Samling af alle rettelsers i lokalplan- og kommuneplantillæg

Version 22.06.26

Bilag 1 – Lokalplanens afgrænsning

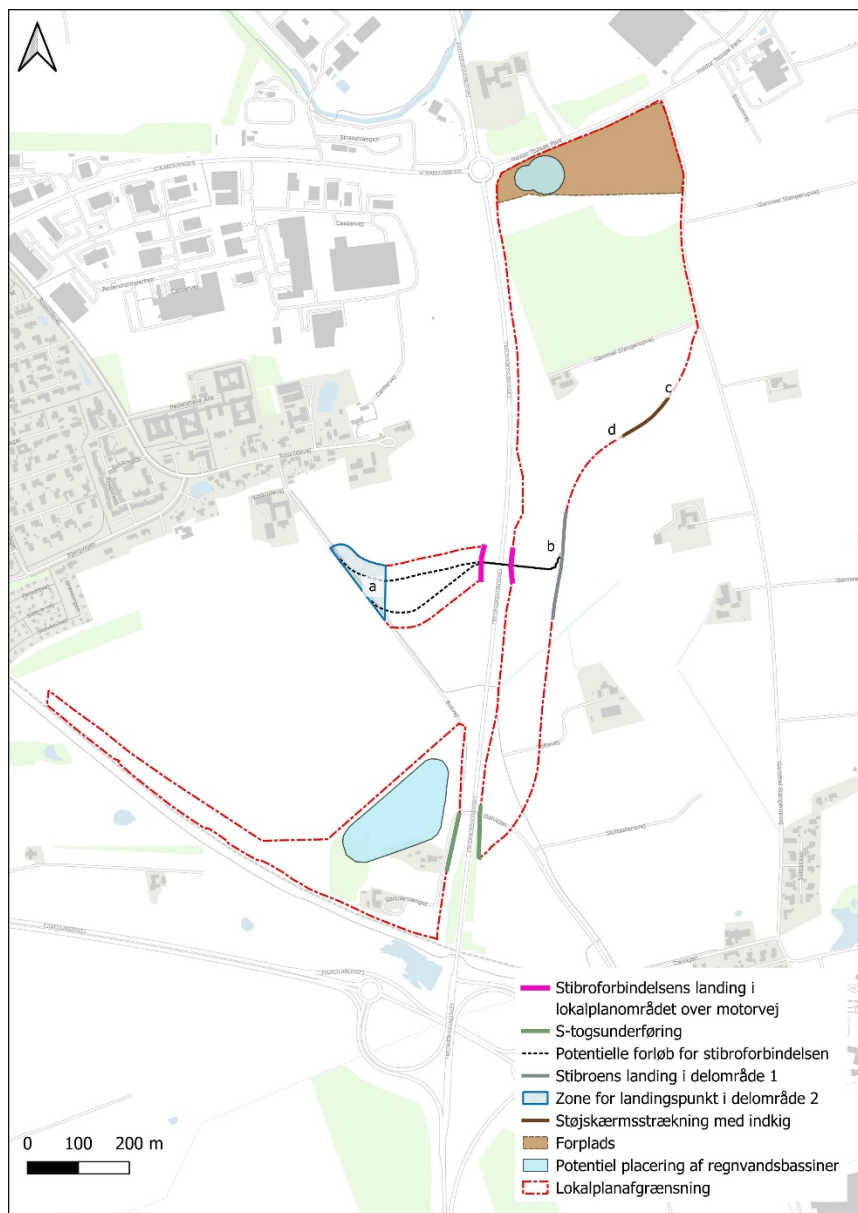
Rettelser i lokalplanen		
Emne	Hvad skyldes rettelsen	Rettelsen
Lokalplanens afgrænsning	Vejdirektoratet har gjort indsigelse mod, at lokalplanen har vejarealer med. Derudover kan arealet til stibroforbindelsen vest for Frederikssundsvej reduceres.	Lokalplanens afgrænsning, fremgår af bilag 1.
Stibroforbindelsen mellem Frederikssund og Vinge	Vejdirektoratet har gjort indsigelse mod, at der er bestemmelser om stibroforbindelsen i lokalplanen. Vejdirektoratet ønsker, at det kun nævnes i redegørelsen, at der skal etableres en stibroforbindelse mellem Vinge og Frederikssund, der går over værkstedsområdet og den kommende motorvej.	Antallet af bestemmelser om stibroforbindelsen er reduceret markant. Der er kun bestemmelser om, hvor den ca. skal være samt hvordan den skal møde Vinge og at det skal være en dobbeltrettet gang- og cykelsti. Det nye kortbilag fremgår af bilag 2. Nye bestemmelser: § 5.3.1 Der skal etableres en stibroforbindelse, der forbinder punkt a og b over kommende motorvej og s-togskinner og som lander inden for de to landingszoner - som vist i princippet på kortbilag 3. § 5.3.2 Stibroforbindelsen skal lande, så den griber den lokale infrastruktur i Vinge, jf. kortbilag 3 og kortbilag 4. § 5.3.3 Stibroforbindelsen skal etableres med dobbeltrettet gangsti og cykelsti. § 5.3.4 Der skal være belysning på stien. § 5.3.5 Ved stibroforbindelsens ankomst ved den grønne zone skal der sikres en attraktiv grøn ankomst med beplantning (træer og buske) samt skabes et lille opholdssted i Vinge. <i>Kommentar</i> <i>Stibroforbindelsen skal sikre niveaufri stiadgang mellem Vinge by og Frederikssund, på tværs af banespor og motorvej.</i>

Bilag 3 – Nyt lokalplanskortbilag 4

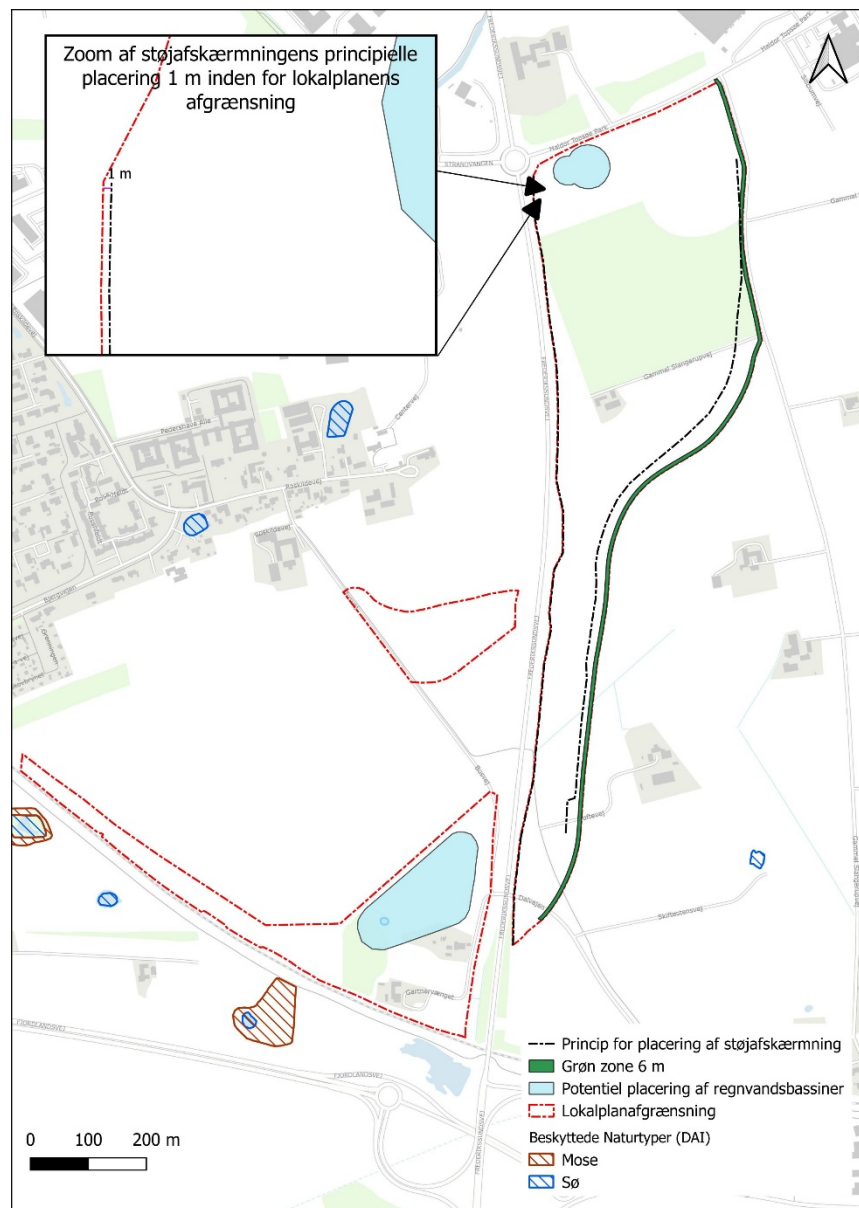
Emne	Hvad skyldes rettelsen	Rettelsen
		§ 6.1.5 I delområde 1 (værksted) må sekundær bebyggelse gives en højde på højst 8,5 m. Der må ikke etableres bebyggelse i den grønne zone, jf. kortbilag 4 og uden for støjafskærmningen, jf. kortbilag 4. § 6.1.6 I delområde 2 (teknisk forareal) må sekundær bebyggelse gives en højde på højst 6 m. Der må ikke etableres bebyggelse nord for Busvej. <i>Kommentar</i> <i>Det maksimale bebyggelsesomfang inden for lokalplanens afgrænsning svarer til en bebyggelsesprocent på ca. 10.</i>
Belysning	Mange høringssvar anfægtede potentiel lysforurening fra projektet.	Et erhvervsområde til S-togsværksted kræver belysning. Men det er muligt at reducere højden på belysning på bygninger i området inden for Vinge (Delområde 1). I landzoneområderne vest for Frederikssundsvej begrænses mulighed for belysning med en bestemmelse om, at der ikke må opsættes belysning (med undtagelse af ved stibroforbindelsen). Der ændres ikke i bestemmelserne om belysning af vejarealer og parkeringspladser (§ 5.6) Nye bestemmelser: <i>7.5 Bygningsbelysning</i> § 7.5.1 Bygningsbelysning i byggefelt 1 og 2 skal være indirekte eller nedadrettet og afskærmet. Placering af belysning må ikke overstige 8 m. § 7.5.2 Der må ikke opsættes bygningsbelysning på sekundær bebyggelse, bortset fra nødvendig belysning ift. sikkerhed og drift. <i>§ 8.4 Belysning</i> § 8.4.1

Emne	Hvad skyldes rettelsen	Rettelsen
		erhvervsområde i Vinge. Støjafskærmning skal placeres inden for lokalplanens afgrænsning. Princip for placering er vist i kortbilag 4 og tværsnit i kortbilag 6. § 8.6.2 Støjafskærmning kan udføres ved opsætning af støjskærm, jordvold eller kombinationer heraf. § 8.6.3 Støjvolde skal være begrønnede med f.eks. græsser, urter, blomster samt med supplerede busk- og træbeplantning. § 8.6.4 Støjafskærmningen skal etableres så Miljøstyrelsens vejledende støjgrænser for boligbebyggelse, virksomheder og motorvejsstøj overholdes ved lokalplangrænsen mod øst. Støjafskærmning mellem kommende motorvej og værkstedsområdet § 8.6.5 Støjskærm mod kommende motorvej skal være med træbeklædning, f.eks. trælameller. Derudover kan der suppleres med beplantning langs hegnet mod motorvejen. <i>Kommentar (til bestemmelse):</i> <i>Den endelige udformning af støjafskærmning vil afhænge af de specifikke projekter for hhv. motorvej- og bane-/værkstedsprojekt, herunder bl.a. endelige koter for motorvej og banespor samt detaljerede støjdata for de nye S-tog. Det betyder, at den endelige højde og placering ikke fastlægges med lokalplanen, men fastlægges i forbindelse med detailprojekt for skærmen, som godkendes af Vejdirektoratet.</i> <i>Den endelige udformning af støjafskærmning skal stå uden for fremtidigt vejskel og etableres på fjernelsesvilkår idet den opsættes inden for Vejdirektoratets vejbyggelinje. Der er ikke forhold inden for vejbyggelinjen i lokalplanens område,</i>

Bilag 4 – Nyt kortbilag 5

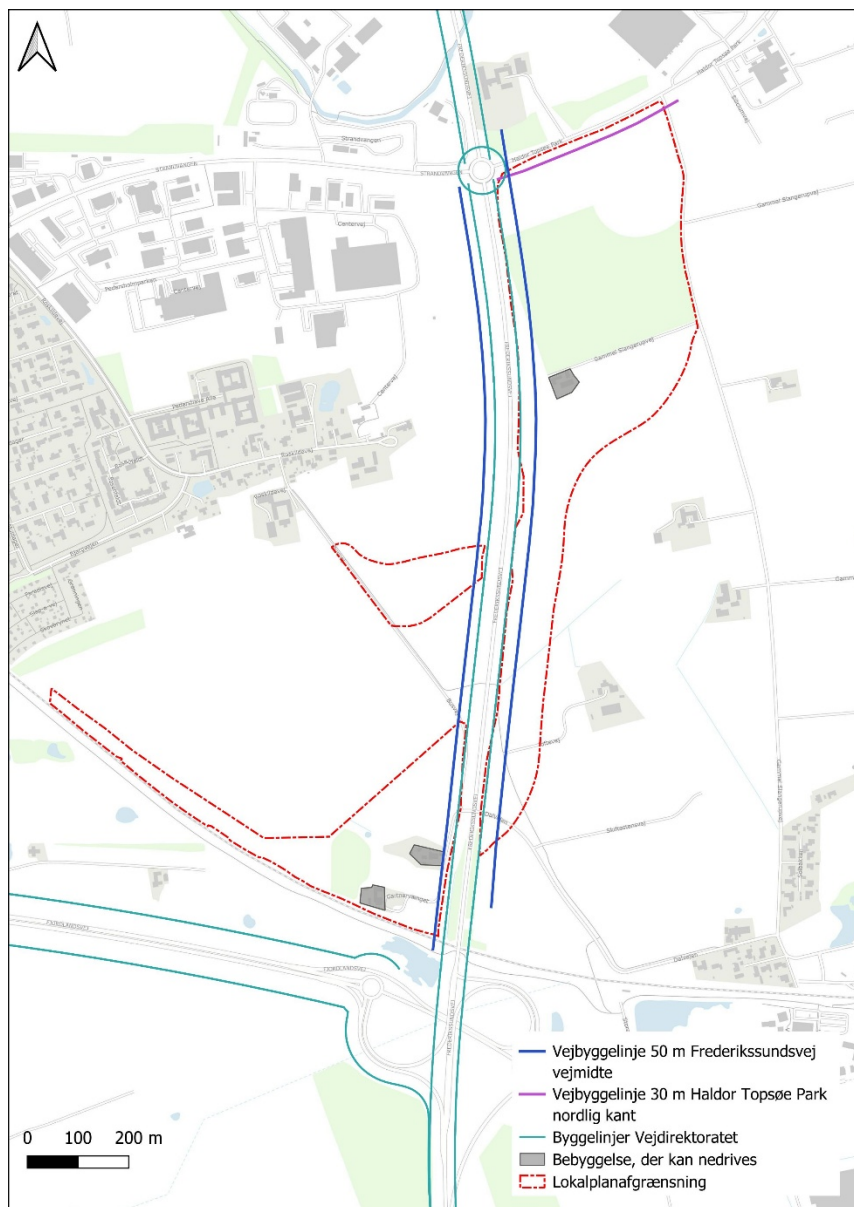
Emne	Hvad skyldes rettelsen	Rettelsen
Bredde på vej til regnvandsbassiner	Regnvandsbassinerne etableres og driftes af lokalplanområdets ejer. Det er således ikke Novafos, der har ansvaret for de fremtidige regnvandsbassiner inden for lokalplanområdet. Et ønske om at reducere bredden på kørevej til regnvandsbassinet fra DSB vurderes således muligt at imødekomme.	Eksisterende bestemmelse om kørevej ændres, så bredde på kørevejen udgår. Ny bestemmelse: <i>§ 8.5.3</i> <i>Bassiner skal placeres som vist i princippet på kortbilag 3.</i>
Kortbilag 3	Med ændring af lokalplanens afgrænsning tilføjes derfor en markering på kortbilag 3 som viser, at underføring og stibroforbindelse skal ramme indenfor de markerede områder. Markeringerne ligger præcist på lokalplanafrænsningen og dermed også matrikelskel, dog med undtagelse af markering for stibroen på vestsiden af Frederikssundsvej. Den er trukket lidt ind på lokalplanområdet, hvor de to potentielle stiscenarier mødes. Kortet opdeles i to, så vejbyggelinjer vises af nyt kortbilag.	De nye kortbilag ses i Error! Reference source not found. 2.
